不具合発生箇所①

不具合発生箇所②

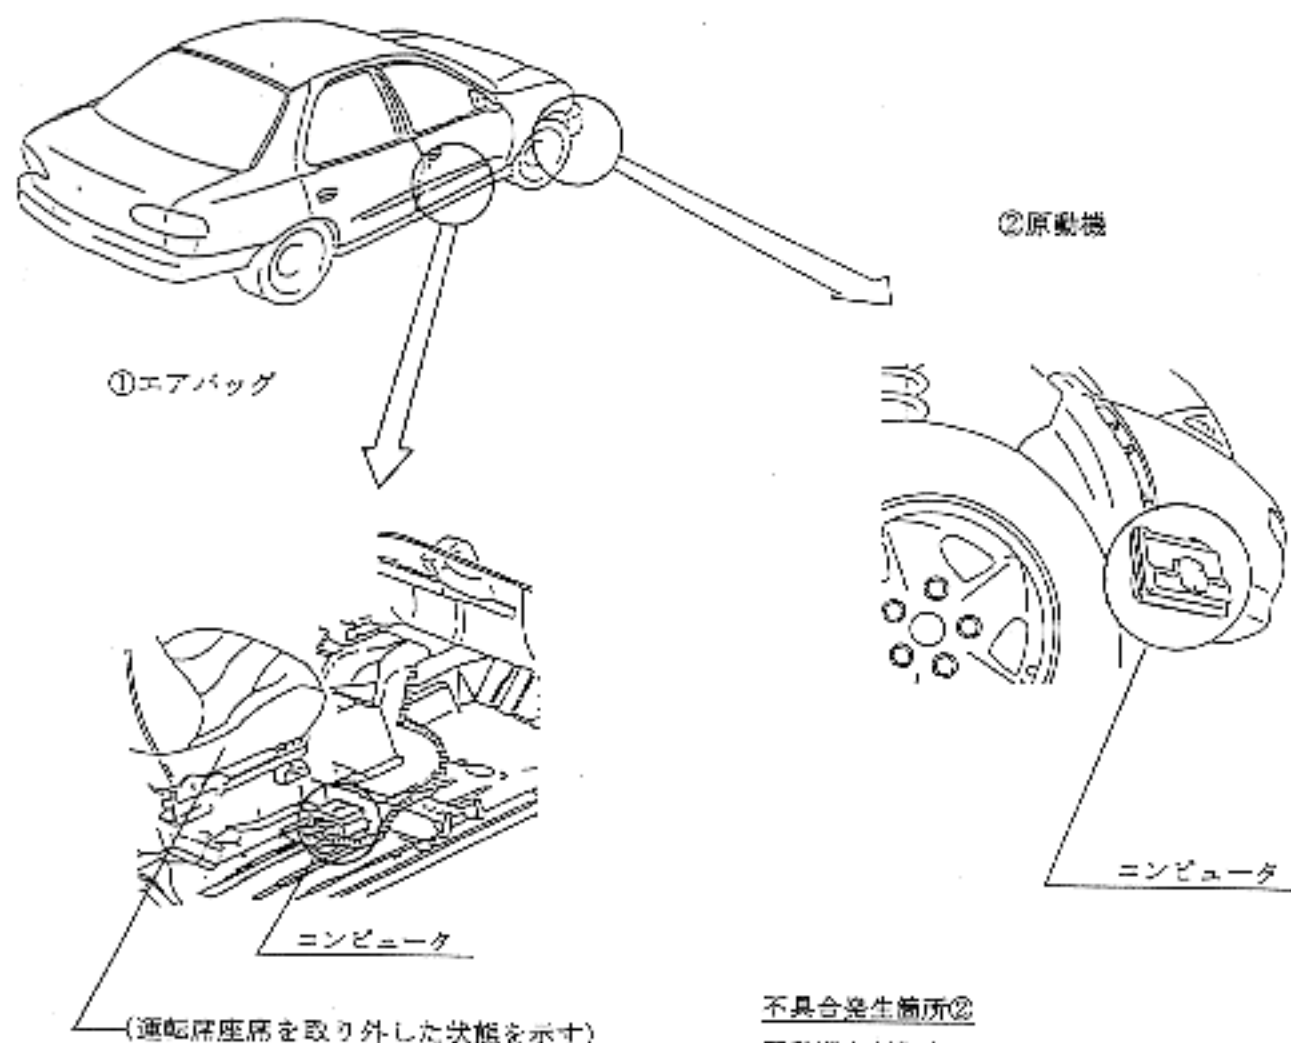
エアバッグを制御するコンピュータのプログラムが不適切なため、直進の下方向からの衝撃あるいは低い速度での衝突でエアバッグが閉くおそれがある。

原動機を制御するコンピュータのプログラムが不適切なため、渋滞路走行時等に軽くアクセルを踏込んだ場合、また、原動機始動直後、降坂路等を走行した場合、原動機の回転が不安定になり、最悪の場合、原動機が停止するおそれがある。

改善の内容

コンピュータのプログラムを変更する。

作業終了の識別

①②共、エンジンルーム内ABSモジュレータの取付けボルト頭部に黄色ペイントを塗布する。

改善の内容

コンピュータのプログラムを変更する。
